강진군 고시 제2023 - 25호

강진 칠량 농공단지계획 실시계획(변경) 및 지형도면 고시

○ 명칭 : 강진 칠량농공단지 조성

○ 업종별 배치계획도

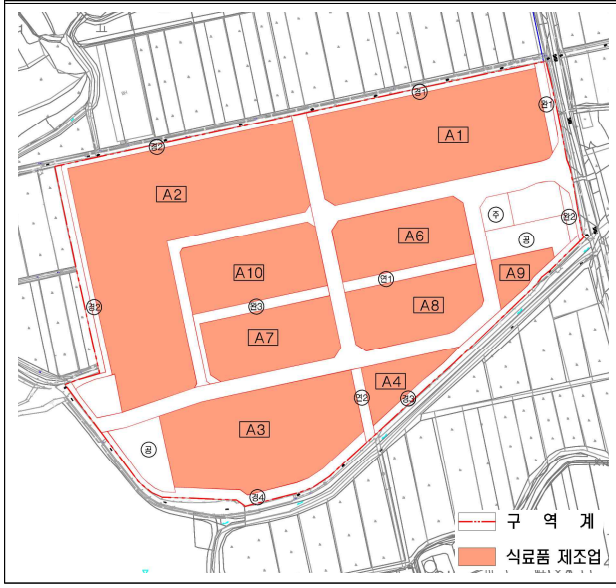
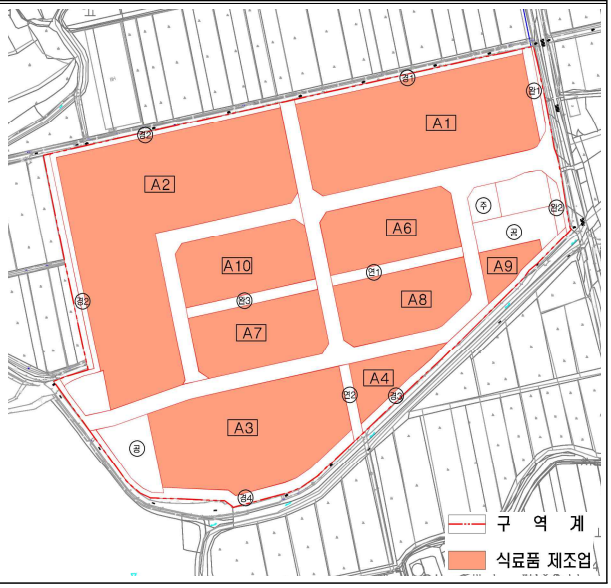
○ 농공단지 내 발생하는 오수처리 시 용량 부족으로 기존관로(D=300mm)이외 D=700mm관을 추가로 신설하고, 현재 중로급으로 개설된 도로선형 반영 및 차량의 양방향 소통이 가능하도록 일부구간을 확폭하여 농공단지의 계획적 관리를 통한 효율성 제고 및 농어촌 경제 발전을 도모 하고자 함

구 분	면 적(㎡)			구성비 (%)	비 고
	기 정	변 경	변 경 후		
산업시설용지	106,035.6	감)1,034.1	105,001.5	100.0	
식료품제조업	106,035.6	감)1,034.1	105,001.5	100.0

당 초	변 경
